Datum 31. května 2023

„Výstavba PZS km 48,108 (P4689) a v km 49,382 (P4691) trati Mladá Boleslav – Stará Paka“

Vysvětlení, změny a doplnění zadávací dokumentace č. 1

PS02. Ve výkresu „D1.1_PS02_0211_schema krizeni.pdf“ se uvádí následující:

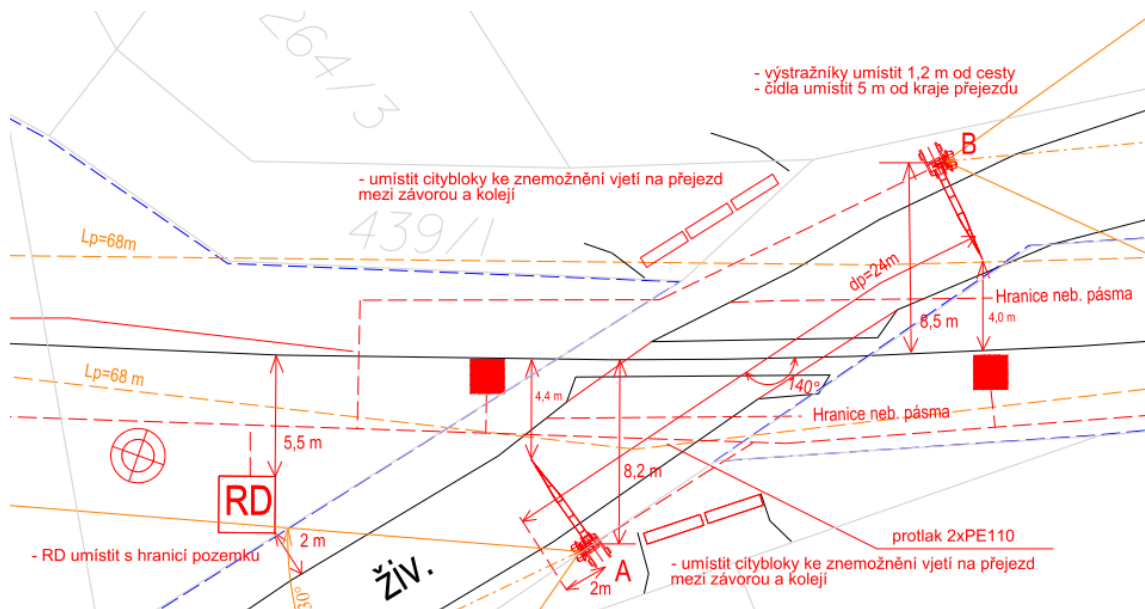
Dotaz č. 15:

Žádáme zadavatele o prověření, které položky kterého PS/SO jsou určeny pro vybudování „citybloků“.

Byla doplněna položka č. 58 - SVODIDLO BETON, ÚROVEŇ ZADRŽ N2 VÝŠ 0,8M - DODÁVKA A MONTÁŽ. Opravený soupis prací je přílohou tohoto vysvětlení ZD č. 1.
